DECRETO DIRIGENZIALE

DECRETO N°	DEL	DIREZ. GENERALE / UFFICIO / STRUTT.	SETTORE	UOS
78	18/03/2026	306	00	00

Provvedimento di VIA integrata con Valutazione di Incidenza nell'ambito del Provvedimento autorizzatorio unico regionale ex art. 27-bis D.lgs. n. 152/2006 e ss.mm.ii. relativo al "Progetto per la costruzione di un impianto di produzione di energia elettrica da fonte eolica di 5 aerogeneratori con potenza di 30 MW e opere di connessione alla RTN, sito nei comuni di Montefalcone di Val Fortore e San Giorgio La Molara (BN), in località Masseria Falcara" - Proponente: ENERGIA & SERVIZI S.R.L. - CUP 9835

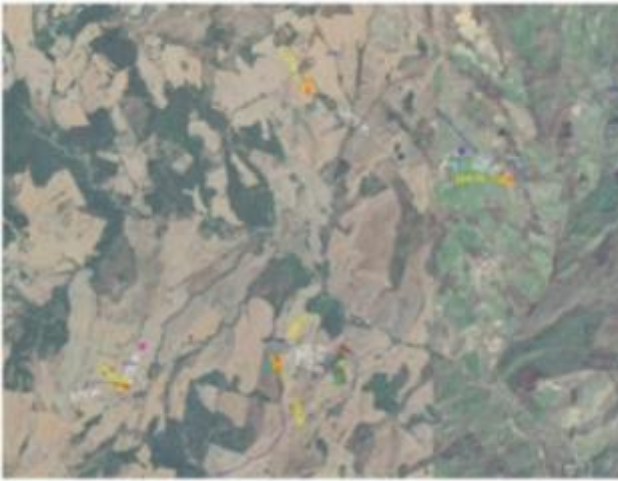
Aspetti progettuali				
<p>2. A pag. 6 del SIA, è riportato che "aerogeneratori si trovano in media a più di 1,6 km dal centro abitato di Ginestra degli Schiavoni (BN), a più di 1,7 km da Montefalcone di Val Fortore (BN), a più di 7,7 km dal centro abitato di San Giorgio La Molara (BN), a più di 3 km dal centro abitato di Castelfranco in Miscano (BN)". <u>Si chiede di produrre opportuna cartografia con l'indicazione delle distanze del sito in oggetto dai centri urbani limitrofi, riportando altresì le distanze dal confine regionale della Puglia.</u></p>	<p>Nella relazione di riscontro dichiarano</p> <p><i>È stato riportato nel SIA, una cartografia su ortofoto indicante la distanza del sito in oggetto dai comuni limitrofi e dalla Regione Puglia.</i></p>	<p>Non è chiara la delimitazione precisa dell'impianto nel suo complesso dal quale hanno misurato le distanze (è stato scelto un punto "baricentrico").</p>	<p>Nella Nota di riscontro si afferma quanto segue:</p> <p><i>Nel SIA è stata integrata una cartografia dedicata che rappresenta puntualmente la distanza degli aerogeneratori dai centri abitati più prossimi e dal confine regionale con la Regione Puglia. Tale elaborato è stato redatto al fine di fornire un quadro chiaro ed esaustivo delle relazioni spaziali tra il layout progettuale e gli elementi sensibili del territorio. A supporto della tavola cartografica, è stata predisposta una tabella riepilogativa riportante le distanze puntuali dei cinque aerogeneratori rispetto ai seguenti riferimenti territoriali: Montefalcone di Val Fortore, San Giorgio La Molinara, Ginestra degli Schiavoni, Castelfranco in</i></p>	<p>È stata chiesta la distanza dell'impianto nel suo complesso, non solo dall'aerogeneratore. Tuttavia, si ritiene il riscontro sufficiente</p>

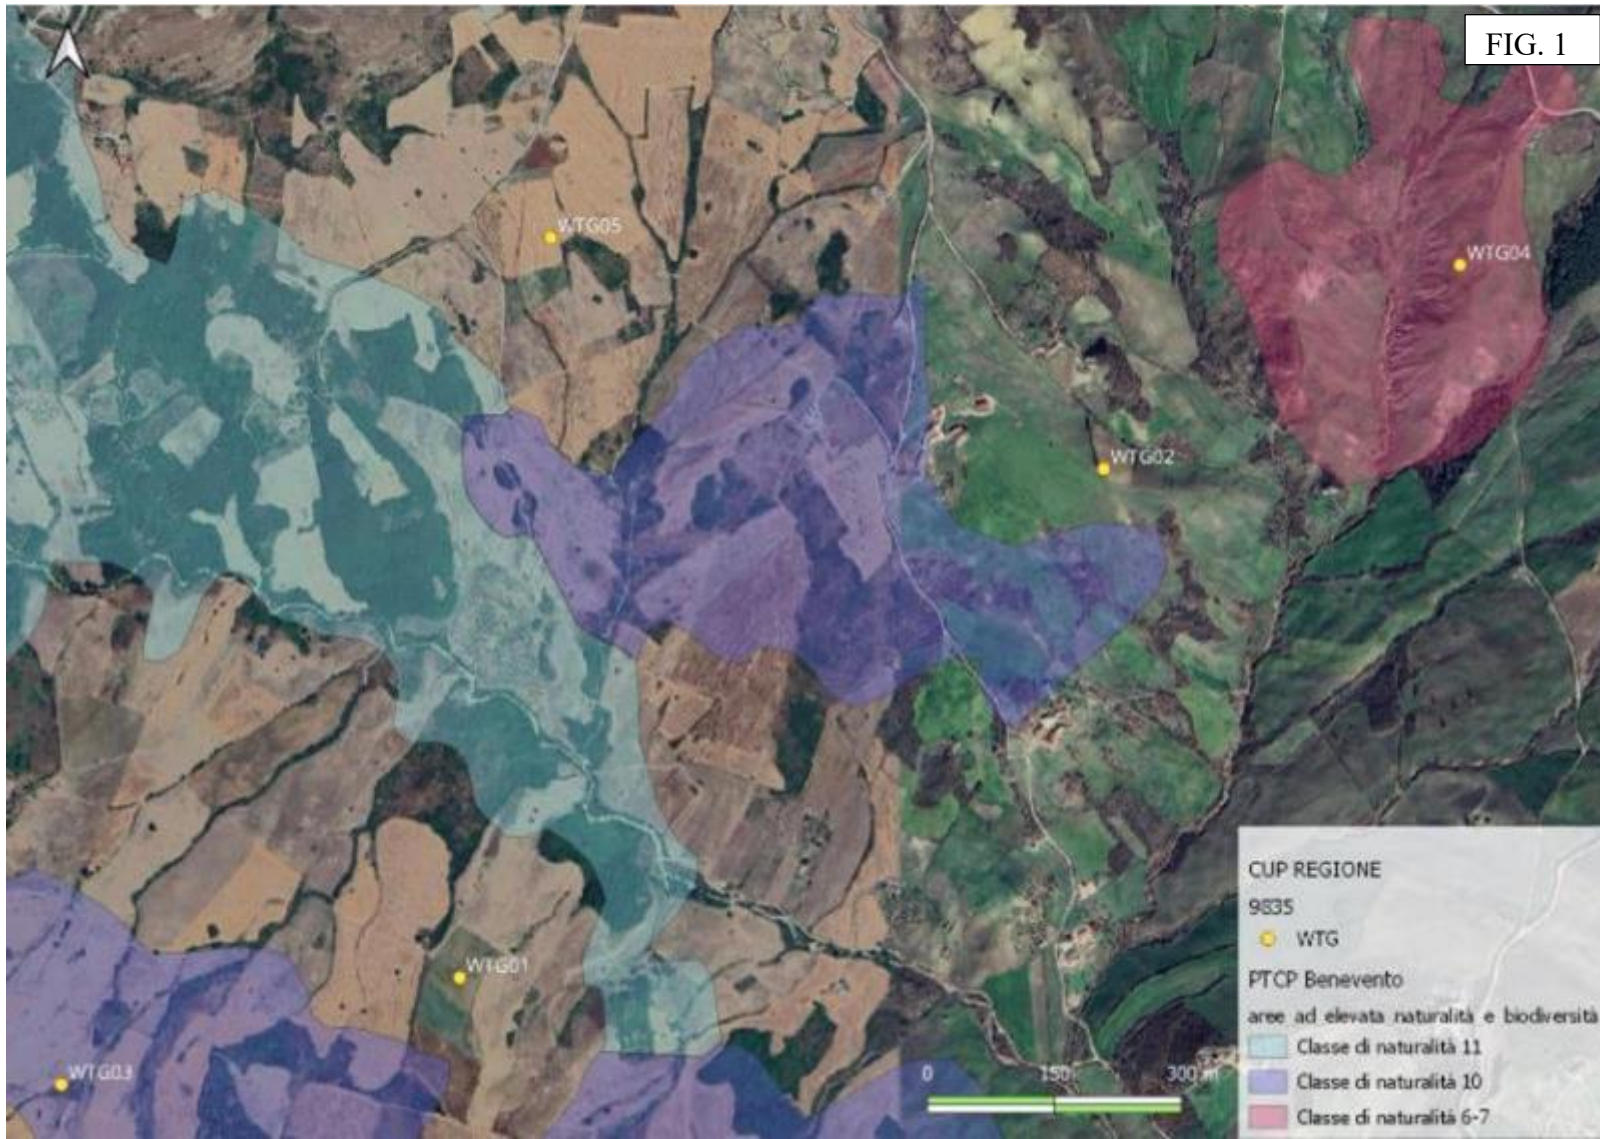
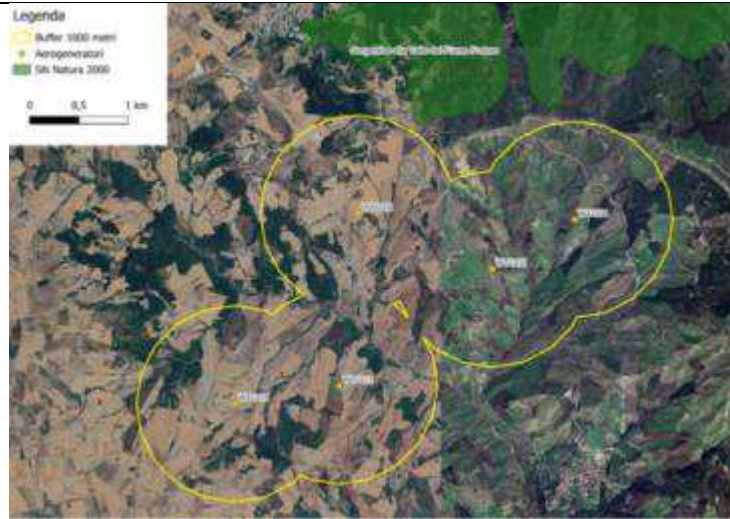
Richieste di integrazioni nota prot. reg. 528392 dell'08/11/2024 - Allegato 4	Sintesi del riscontro acquisito al prot. reg. n. 158605 del 28/03/2025	Valutazione del riscontro di cui alla seduta di CdS del 04/06/2025	Integrazioni fornite agli ulteriori chiarimenti richiesti nella seduta di CdS del 04/06/2025	Valutazione del riscontro
		<p>foto geotaggate e file delle registrazioni associate alle singole sessioni di campionamento.</p> <p>3. Tutte le tracce bioacustiche originali (registrate durante il campionamento) vanno catalogate, archiviate e rese disponibili.</p>

Per tutto quanto sopra rappresentato, e tenendo conto della permanenza di criticità rispetto alla scelta localizzativa di alcuni aerogeneratori, è stato rappresentato nella seduta di Conferenza di Servizi del 23 settembre 2025 che le stesse potranno essere superate mediante l'adozione di apposite condizioni ambientali per gli aerogeneratori WTG01, WTG02, WTG03 e WTG04. Tuttavia, restava irrisolta la problematica relativa all'aerogeneratore WTG05 in quanto lo stesso dista circa 1 km dai confini della ZPS IT8020016 Sorgenti e alta Valle del Fiume Fortore e tale distanza è da ritenersi comunque irrisoria rispetto allo spazio di azione (areale) per alcune delle specie censite nel relativo Piano di Gestione.
